SZPITAL OGÓLNY W KOLNIE

WYJAŚNIENIA I ZMIANA TREŚCI SPECYFIKACJI WARUNKÓW ZAMÓWIENIA

Dotyczy: Postępowania o udzielenie zamówienia publicznego na przebudowę Szpitalnej Izby Przyjęć wraz z jej rozbudową obejmującą również zabudowę wjazdu dla karetek w ramach realizacji zadania inwestycyjnego pn. „Przebudowa Szpitalnej Izby Przyjęć wraz z jej rozbudową obejmującą również zabudowę wjazdu dla karetek oraz przebudowę centralnej szatni dla personelu medycznego w związku z COVID-19”; znak sprawy: Sz.O./ZP/05/2021

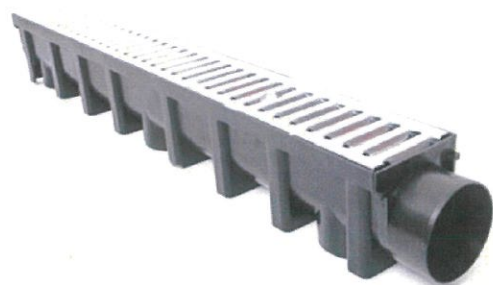
Proszę o zamieszczenie rysunków rozwinięć instalacji wod-kan.

Rysunki będą przekazane na etapie wykonawstwa.
